Informe Consolidado de Solicitud de Aclaraciones, Rectificaciones y/o Ampliaciones a la Declaración de Impacto Ambiental del Proyecto "Vía Limpia PLUS - Planta Regeneración de Aceites Lubricantes"

Nombre del Titular : Vía Limpia SPA
Nombre del Representante Legal : Eduardo Antonio Gutierrez Crockett
Dirección : Avenida Isidora Goyenechea 2915

El presente Informe Consolidado de Solicitud de Aclaraciones, Rectificaciones o Ampliaciones a la Declaración de Impacto Ambiental del proyecto "Vía Limpia PLUS - Planta Regeneración de Aceites Lubricantes", contiene las observaciones generadas en virtud de la revisión de la Adenda.

Figura N°1: Unidades vegetacionales del Área de Influencia

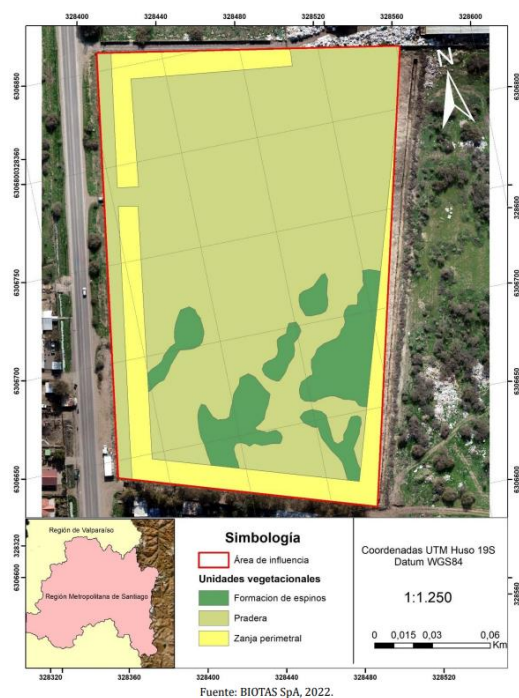
- 4.8 Se solicita al Titular, presentar los archivos señalados en formato KML y/o en formato shape con datum WGS84 y sistema de coordenadas UTM (huso 19 sur), como se indica en la "Guía de evaluación ambiental" (CONAF, 2020), correspondientes a:
- a) Las formaciones vegetacionales identificadas por el estudio de flora y vegetación, anexo 2-5 de la DIA.
 - b) Las parcelas de muestreo efectuadas en terreno para el levantamiento de información de flora y vegetación.
- 4.9 De acuerdo a la información presentada por el Titular en la figura 3 del anexo 2-5 de la DIA, respecto de la vegetación registrada en el área de influencia, la "Formación de espinos", presente en el predio correspondería a lo siguiente:
